六輕相關開發計畫
環境影響評估審查結論
監督委員會
(長春關係企業)

第九十八次委員會議報告資料

中華民國 一一四 年 三 月

毒性及關注化學物質
管理情形說明
(長春集團麥寮廠)

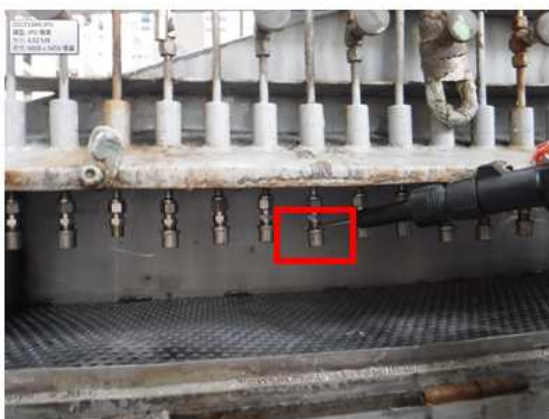
環境影響評估追蹤監督事項	辦 理 情 形																																																																																																						
十一、張委員喬維（鍾孟佳代） （一）台塑企業： 8. 燃燒塔使用中必要性操作，請說明為何必要操作？是否有符合法規規定？本案為六輕環境影響評估審查，大連長春同樣屬環境影響評估為何未加上統計？	感謝委員指導。 1. 有關「必要性操作」之定義，依據 102 年 1 月 3 日「揮發性有機物空氣污染管制及排放標準」第 4 條規定，經地方主管機關核可之必要操作如下： (1) 燃料氣系統壓力暫時性超出安全設定範圍。 (2) 因釋壓閥 故障造成洩漏。 (3) 因廢氣熱值不足，補充之氫氣、天然氣或液化石油氣產生之排放。 (4) 設備元件間歇性少量排放。 (5) 因反應器、蒸餾塔或製程設施操作壓力高於釋壓裝置設定壓力，或操作溫度高於最大設定溫度之情形。 (6) 觸媒或吸附劑之再生或活化，且經冷凝循環回收或煅燒處理後之排放。 (7) 其他因安全考量之排放。 2. 長春企業各廠廢氣燃燒塔必要性操作，皆已納入廢氣燃燒塔使用計畫書，並取得貴局核備，相關操作符合法規規定。 3. 廢氣燃燒塔使用事件日係指每日處理量達 1.5 萬 Nm3。統計 108 年~110 年使用事件日數分別為 108 年 14 天；109 年 15 天；110 年 21 天。 <table><tr><th>年度</th><th>公司</th><th>廢氣燃燒塔數量</th><th>停車</th><th>開車</th><th>緊急狀況</th><th>歲修</th><th>必要性操作</th><th>合計</th></tr><tr><td rowspan="3">108</td><td>長春石化</td><td>2</td><td>-</td><td>1</td><td>-</td><td>7</td><td>-</td><td>8</td></tr><tr><td>大連化工</td><td>3</td><td>-</td><td>2</td><td>-</td><td>4</td><td>-</td><td>6</td></tr><tr><td>小計</td><td>5</td><td>-</td><td>3</td><td>-</td><td>11</td><td>-</td><td>14</td></tr></table> <table><tr><th>年度</th><th>公司</th><th>廢氣燃燒塔數量</th><th>停車</th><th>開車</th><th>緊急狀況</th><th>歲修</th><th>必要性操作</th><th>合計</th></tr><tr><td rowspan="3">109</td><td>長春石化</td><td>2</td><td>3</td><td>3</td><td>-</td><td>-</td><td>-</td><td>6</td></tr><tr><td>大連化工</td><td>3</td><td>4</td><td>5</td><td>-</td><td>-</td><td>-</td><td>9</td></tr><tr><td>小計</td><td>5</td><td>7</td><td>8</td><td>-</td><td>-</td><td>-</td><td>15</td></tr></table> <table><tr><th>年度</th><th>公司</th><th>廢氣燃燒塔數量</th><th>停車</th><th>開車</th><th>緊急狀況</th><th>歲修</th><th>必要性操作</th><th>合計</th></tr><tr><td rowspan="3">110</td><td>長春石化</td><td>2</td><td>1</td><td>1</td><td>-</td><td>5</td><td>-</td><td>7</td></tr><tr><td>大連化工</td><td>3</td><td>4</td><td>4</td><td>-</td><td>6</td><td>-</td><td>14</td></tr><tr><td>小計</td><td>5</td><td>5</td><td>5</td><td>-</td><td>11</td><td>-</td><td>21</td></tr></table>	年度	公司	廢氣燃燒塔數量	停車	開車	緊急狀況	歲修	必要性操作	合計	108	長春石化	2	-	1	-	7	-	8	大連化工	3	-	2	-	4	-	6	小計	5	-	3	-	11	-	14	年度	公司	廢氣燃燒塔數量	停車	開車	緊急狀況	歲修	必要性操作	合計	109	長春石化	2	3	3	-	-	-	6	大連化工	3	4	5	-	-	-	9	小計	5	7	8	-	-	-	15	年度	公司	廢氣燃燒塔數量	停車	開車	緊急狀況	歲修	必要性操作	合計	110	長春石化	2	1	1	-	5	-	7	大連化工	3	4	4	-	6	-	14	小計	5	5	5	-	11	-	21

年度	公司	廢氣燃燒塔數量	停車	開車	緊急狀況	歲修	必要性操作	合計																																																																																															
108	長春石化	2	-	1	-	7	-	8																																																																																															
	大連化工	3	-	2	-	4	-	6																																																																																															
	小計	5	-	3	-	11	-	14																																																																																															
年度	公司	廢氣燃燒塔數量	停車	開車	緊急狀況	歲修	必要性操作	合計																																																																																															
109	長春石化	2	3	3	-	-	-	6																																																																																															
	大連化工	3	4	5	-	-	-	9																																																																																															
	小計	5	7	8	-	-	-	15

年度	公司	廢氣燃燒塔數量	停車	開車	緊急狀況	歲修	必要性操作	合計																																																																																															
110	長春石化	2	1	1	-	5	-	7																																																																																															
	大連化工	3	4	4	-	6	-	14																																																																																															
	小計	5	5	5	-	11	-	21

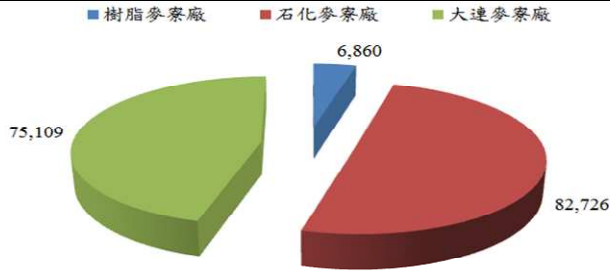
環境影響評估追蹤監督事項	辦 理 情 形								
十一、張委員喬維（由葉騏華代） (六) 請長春企業比照台塑評估可精簡元件數量，針對閥類元件及泵浦更換為低洩漏型元件，並於季管制申報紀錄檢附更換紀錄。	感謝委員指導。 1. 經製程重新檢討，目前評估可再減少約 550 個設備元件，各部門已安排期程執行。 2. 閥類元件更換為低洩漏型元件已於 112 年歲修期間完成 57 個設備元件更換，今年度也將持續於歲修期間更換。								
(七) 請台塑及長春企業應說明油漆改用低揮發性之 VOCs 含量比例為何？並於空污費申報時確認數據正確性。	感謝委員指導。 1. 麥寮廠針對油漆改用低揮發性部分，尚由技術部評估估中。 2. 空污費申報時採用油漆 SDS 的比例進行估算，並檢附相關計算檔案於空污費網站作為附件，供環保局審核。								
十二、環境部水質保護司（書面意見） (三) 長春第 94 次委員會報告資料長春關係企業麥寮廠區近月放流水檢測數值 COD，最高檢測值 70 mg/L 為最低檢測值 21 mg/L 近 3.5 倍，建議分析原因及減量，以減輕環境負荷。	感謝委員指導。 1. 麥寮廠區 113 年 9 月-12 月放流水化學需氧量(COD)最大值為 70ppm，化學需氧量(COD)最小值為 21 ppm。其中最高值仍遠低於排放標準 100 ppm。 2. 評估原因為廠內製程負載變動較大，部份製程廢水水質變動較大，造成放流水化學需氧量(COD)變動大。								
二十一、本署環境執法組 (二) 長春企業部分： 1. 長春企業本次補充設備元件洩漏簡報，第 4 頁就廠區內設備元件數量、各公司設備元件所佔比例、圖示設備元件數量等皆有誤，請修正。	感謝委員指導。 1. 經重新確認申報數據資料，簡報第 4 頁圓餅圖設備元件數量與申報數量相同如下圖。 2. 但於簡報第 4 頁的文字說明中，將長春樹脂的設備元件數量誤值為” 36,860 顆”，實際數量為” 6,860 顆”與圖示數據一致。

<table><tr> <th>廠區</th> <th>設備元件數量</th> </tr><tr> <td>樹脂參寮廠</td> <td>75,109</td> </tr><tr> <td>石化參寮廠</td> <td>6,860</td> </tr><tr> <td>大連參寮廠</td> <td>82,726</td> </tr></table>
